ANEJO Nº11: DRENAJE

El presente anejo analiza globalmente las obras proyectadas para el drenaje del Proyecto Modificado Nº2 del Proyecto de Trazado y Construcción: Autovía A-57. Tramo: Vilaboa – A Ermida. Provincia de Pontevedra. Clave: 12-PO-4200.

1.1. Modificaciones al Proyecto en vigor

1.1.2. MOD_009: DRENAJE ENLACE A ERMIDA

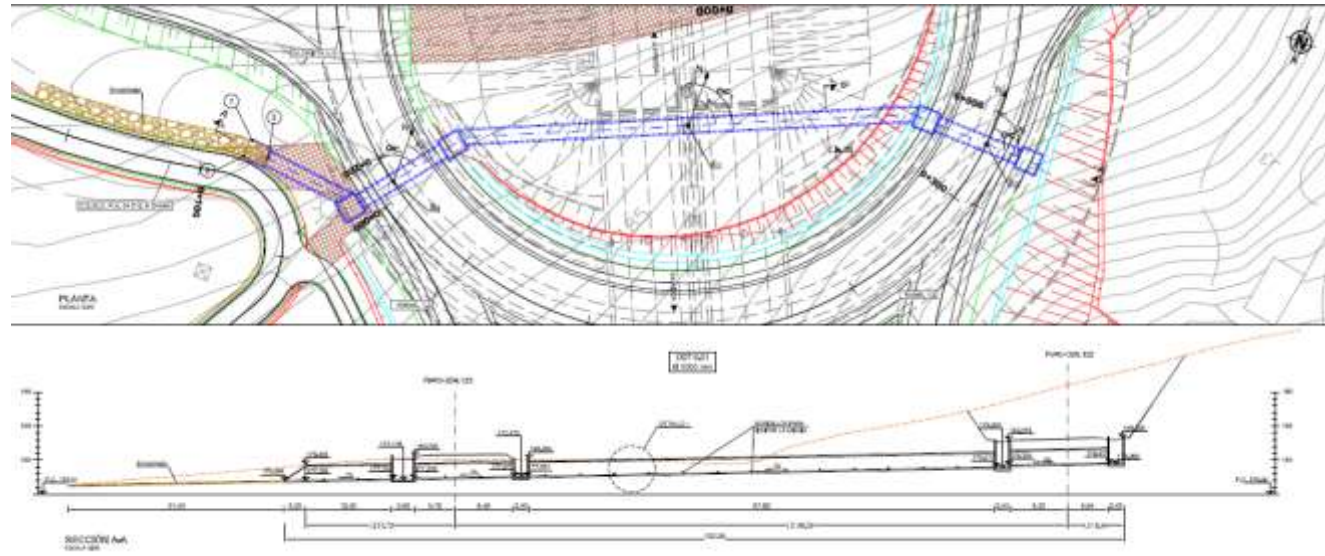
Se procederá a la adecuación de la ODT 0.01 para evitar la posible acumulación excesiva de agua a la salida de la mencionada obra de drenaje en la zona existente entre el ramal 1.4 y el CSMD P.K. 0+012 a 0+045

Se plantea la necesidad de revisar al ODT 0.01 con la idea de evitar que la salida de las aguas se produzca entre el ramal 1.4 y el CSMD P.K. 0+012 a 0+045, donde esta no tiene una evacuación adecuada de las aguas.

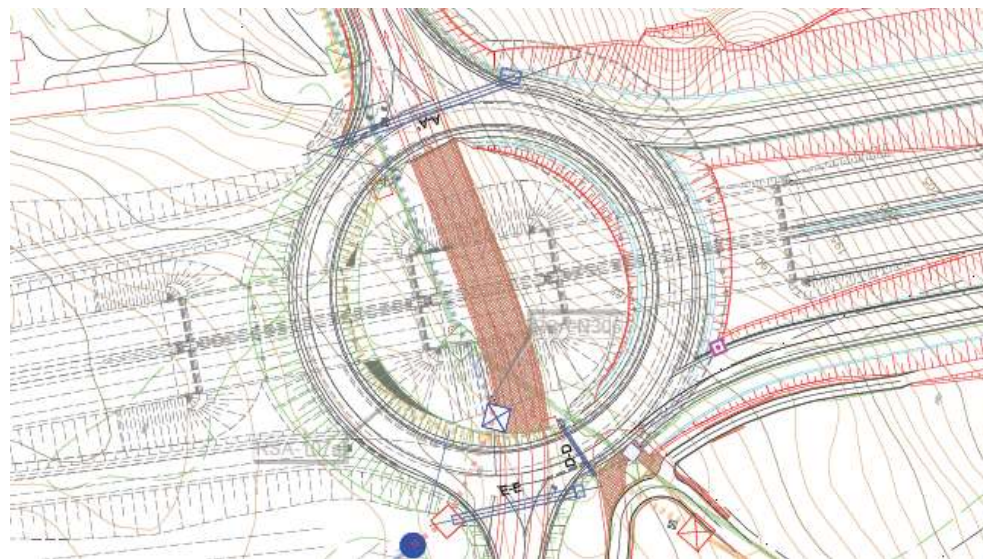
La ODT 0.01 canaliza todas las aguas provenientes de las cuencas de proyecto 1_I, 2_I, 3_I y 4_I así como todas las obras de drenaje longitudinal existente desde el PK 0+000 al 1+160 que se conducen a través del ramal 1.2 y 1.3 hasta la ODT en cuestión

La solución planteada consiste en independizar los caudales que llegan por cada uno de los ramales anteriormente mediante una ODT en cada lado de la glorieta 1.1 del Enlace de A Ermida.

Tal y como muestra la imagen anterior las ODTs planteadas desalojan el agua en zonas con una adecuada evacuación del agua, considerando en todo momento el trazado del siguiente tramo de la Autovía A-57 (Tramo Pilarteiros – A Ermida).

1.1.3. MOD_010: CANAL ESCOLLERA RAMAL 2.7-REP. CAMINO LAV 502+620

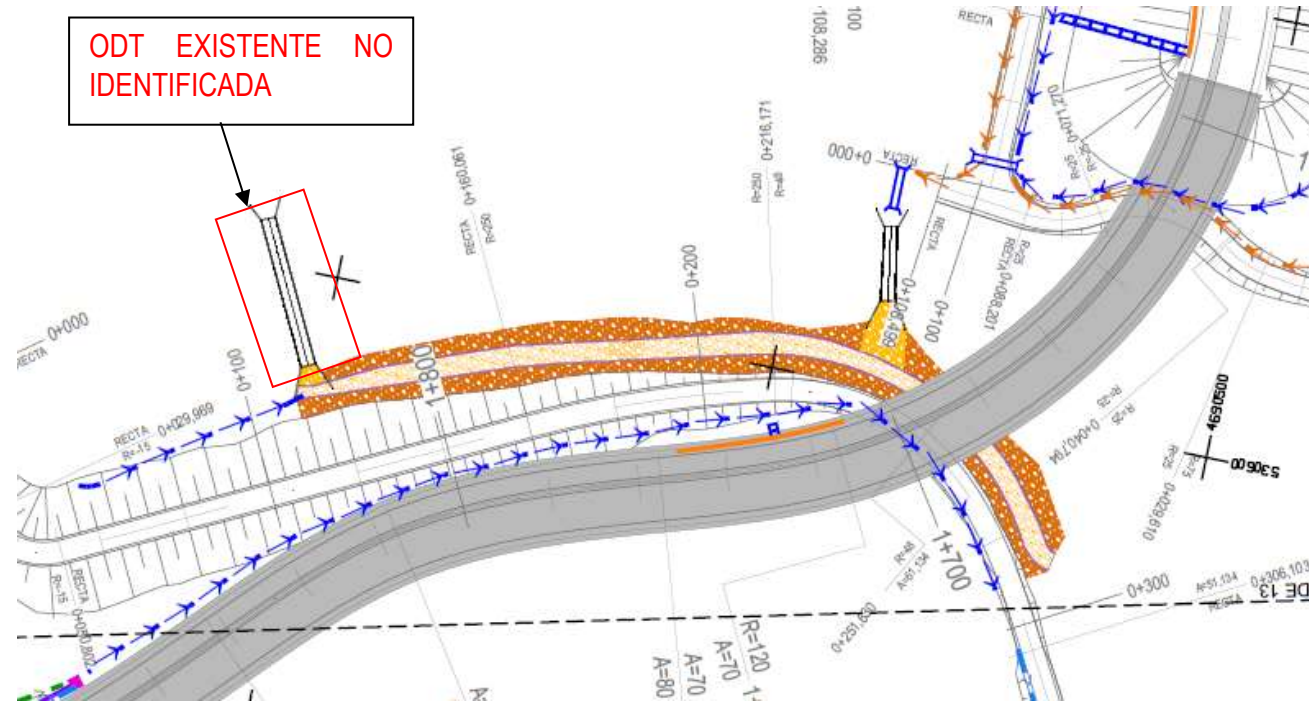
Adecuación del drenaje longitudinal en la zona comprendida entre la antigua línea de ferrocarril Pontevedra-Redondela y la reposición del camino LAV 502+620, mediante un canal de escollera dadas las prescripciones indicadas por el organismo competente (Aguas de Galicia) y la omisión de una obra de drenaje transversal durante la fase de redacción del proyecto.

Se plantea la necesidad de la ejecución de un canal de escollera atendiendo a las prescripciones indicadas por el organismo competente (Aguas de Galicia) y la omisión de una obra de drenaje transversal durante la fase de redacción del proyecto.

Cabe destacar que durante la fase de redacción de proyecto en el plano nº6.1 de la Planta General de Drenaje hoja 11/13 solo se señala una ODT existente, habiéndose detectado durante la fase de obra otra consistente en un tubo de diámetro 1200 mm. Esta ODT capta en realidad la mayor parte del caudal de la cuenca 25_D y que únicamente se contaba en proyecto con una cuneta de pie de terraplén, totalmente insuficiente, por lo que la administración con competencias en materia de aguas (Augas de Galicia) prescribió la ejecución de la solución en canal de escollera. A continuación se indica la ubicación de la ODT existente no identificada en fase de redacción de proyecto en cuestión.

Dicha obra de drenaje longitudinal está comprendida entre la antigua línea de ferrocarril Pontevedra-Redondela y la reposición del camino LAV 502+620 y se dimensiona para el caudal de la cuenca de proyecto C 25_D y los flujos procedentes de las cunetas del margen derecho del Ramal 2.7. tal y como muestra la siguiente imagen.

1.1.4. MOD_011: REMODELACIÓN DEL ENLACE DE VILABOA

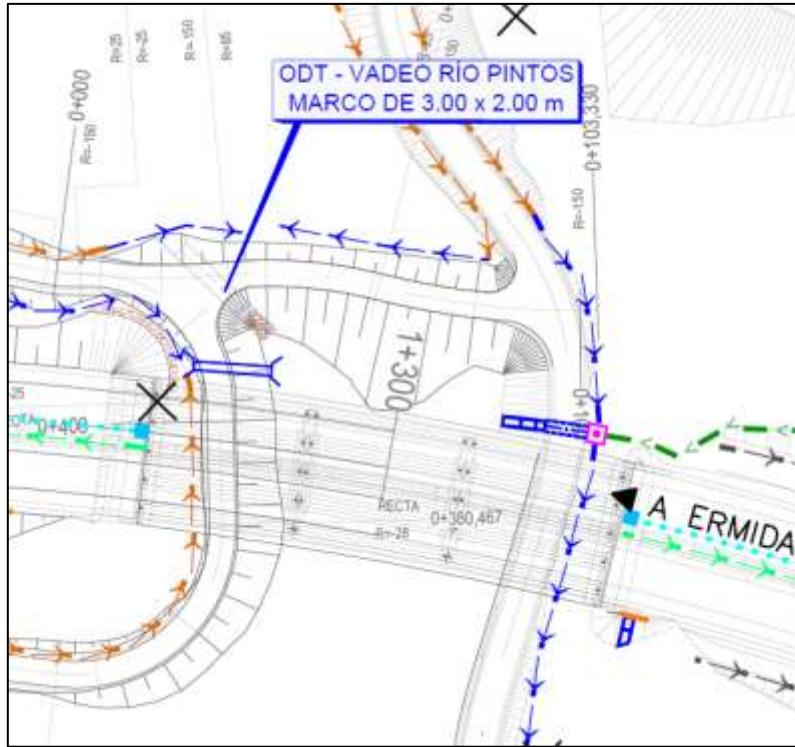
Ante la necesidad de adecuar el enlace de Vilaboa (A-57) a las prescripciones patrimoniales y arqueológicas determinadas por la Dirección Xeral de Patrimonio Cultural (DXPC) y el Comité Asesor del Camino de Santiago consistentes en evitar y/o minimizar al máximo posible las afecciones sobre el Camino Portugués a Santiago y su área de cautela, al tiempo que se minimicen o, en su defecto, no se incrementen las afecciones sobre el área de protección definida para el Castro de Farexa, será necesario el reestudio del drenaje del mencionado enlace.

Será necesario la adaptación de las siguientes Obras de Drenaje Transversal:

- ODT 5.46 + C2-014, \varnothing 2.00m
- ODT 5.87, \varnothing 2.00m
- ODT 6.10 (Ramal 2.7), marco 2x2

4.2.9.1 MOD_001: Drenaje Ramal 3.7

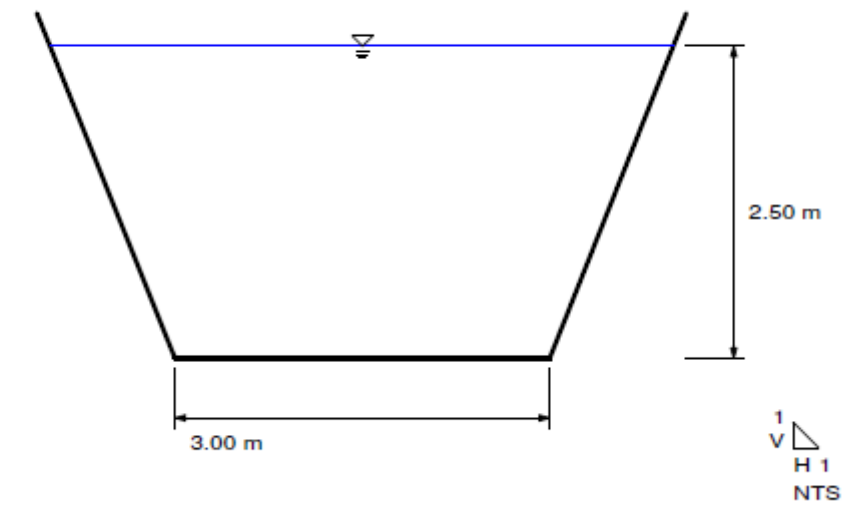
Dado el diámetro del tubo existente, se considera necesario mantener la ODT R3.2-0.00 y a mayores ejecutar una nueva obra de drenaje cuya ubicación permita desaguar con una capacidad hidráulica mayor y en una ubicación aproximada a la salida del tubo existente, en este caso mediante un Marco de Hormigón de 2 m x 2 m.

Ante la concentración de los cursos existentes en la zona a un punto concreto de la red de drenaje, incluidos aquellos que no son considerados en el proyecto, se propone a su vez que el drenaje se haga mediante un canal de escollera que permita una correcta integración ambiental y garantice el flujo entre el Marco R-3.1-0.22 y la nueva obra de fábrica propuesta, así como su continuidad en la zona próxima a la salida de dicha obra de fábrica. La incorporación de este canal de escollera junto con la nueva ODT G-3.4 (Marco de Hormigón de 2 m x 2 m) provoca la no necesidad de la ODT R-3.7-0.28 por lo que se produce la eliminación de la misma. Se incorpora en el Anexo I la solicitud de Aguas de Galicia para la ejecución de un canal de escollera.

Se muestra a continuación una planta de la solución planteada para el drenaje del ramal 3.7

4.2.9.3 MOD_010: Canal escollera Ramal 2.7-Rep. camino LAV 502+620

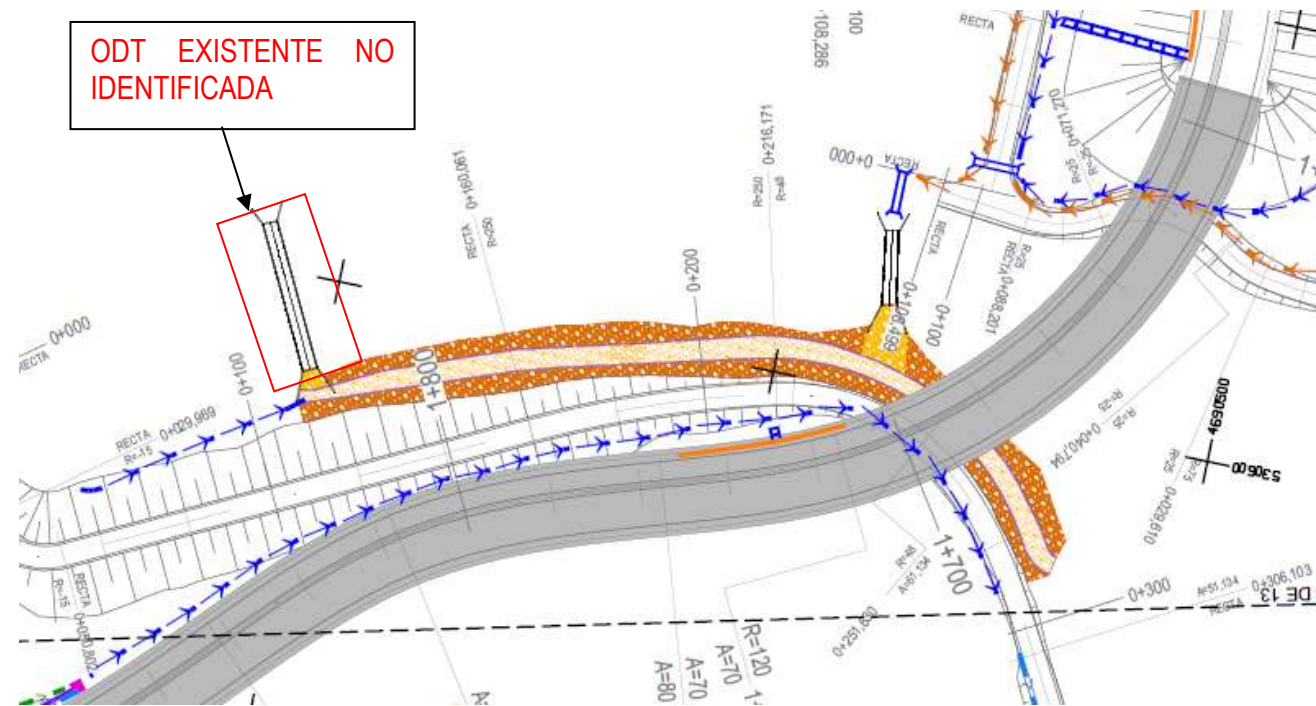
Se plantea la necesidad de la ejecución de un canal de escollera atendiendo a las prescripciones indicadas por el organismo competente (Aguas de Galicia) y la omisión de una obra de drenaje transversal durante la fase de redacción del proyecto.

Cabe destacar que durante la fase de redacción de proyecto en el plano nº6.1 de la Planta General de Drenaje hoja 11/13 solo se señala una ODT existente, habiéndose detectado durante la fase de obra otra consistente en un tubo de diámetro 1200 mm. Esta ODT capta en realidad la mayor parte del caudal de la cuenca 25_D y que únicamente se contaba en proyecto con una cuneta de pie de terraplén, totalmente insuficiente, por lo que la administración con competencias en materia de aguas (Aguas de Galicia) prescribió la ejecución de la solución en canal de escollera. A continuación se indica la ubicación de la ODT existente no identificada en fase de redacción de proyecto en cuestión.

Dicha obra de drenaje longitudinal está comprendida entre la antigua línea de ferrocarril Pontevedra-Redondela y la reposición del camino LAV 502+620.
